Carta nº 2367/2024 – Suprin/DP

Assunto: Relatório Técnico de Fiscalização Regular realizada no Sistema de distribuição de água do município de Ibirubá.
Processo AGESAN número: 762/2024.

RELATÓRIO DE AJUSTAMENTO DE AÇÃO E CONDUTA – RAAC

Referência: RELATÓRIO TÉCNICO DE FISCALIZAÇÃO N. 017-P/2024 – RTF

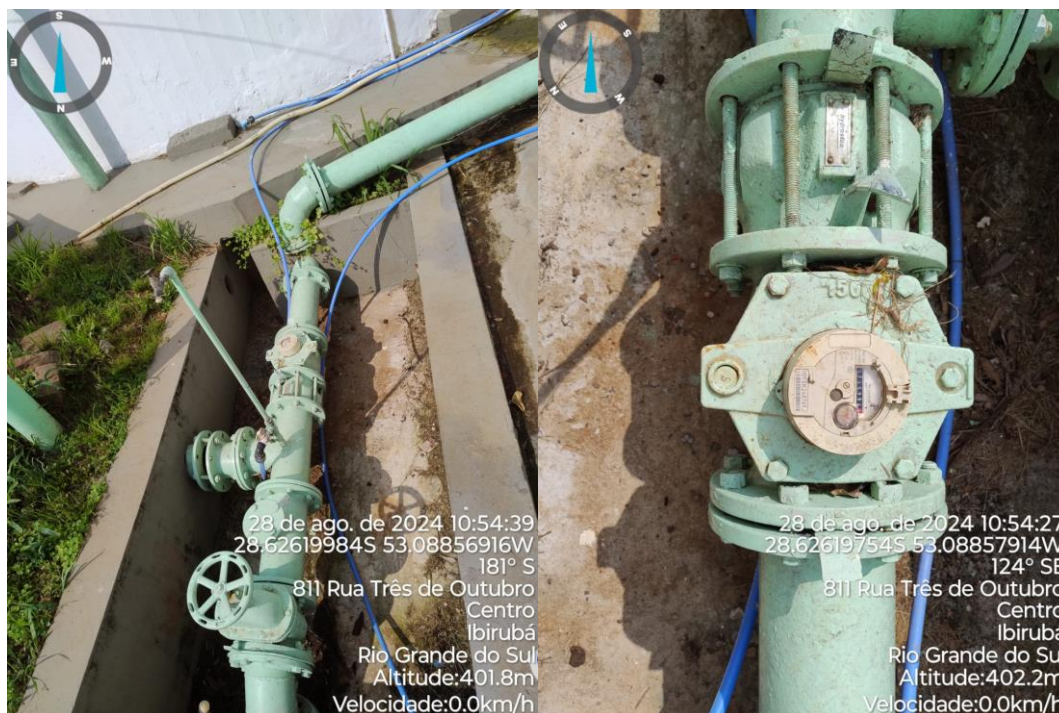
NC	CÓDIGO DA NC	UNIDADE	Reservatório R01				
100	6.8	CONSTATAÇÃO	Ausência de tubulação de ventilação protegidas com tela e com cobertura que impeça a entrada de materiais, insetos ou animais.				
GRUPO	PRAZO	NÃO CONFORMIDADE	Ausência de tubulação de ventilação protegidas com tela e com cobertura que impeça a entrada de materiais, insetos ou animais.				
2	90 dias	OBSERVAÇÃO	-				
<p>MANIFESTAÇÃO DA CORSAN: Será corrigido no prazo.</p> <p>PLANO DE AÇÃO:</p> <table border="1"> <thead> <tr> <th>Ação</th> <th>Prazo previsto</th> </tr> </thead> <tbody> <tr> <td>CORREÇÃO</td> <td>06/11/2024</td> </tr> </tbody> </table>				Ação	Prazo previsto	CORREÇÃO	06/11/2024
Ação	Prazo previsto						
CORREÇÃO	06/11/2024
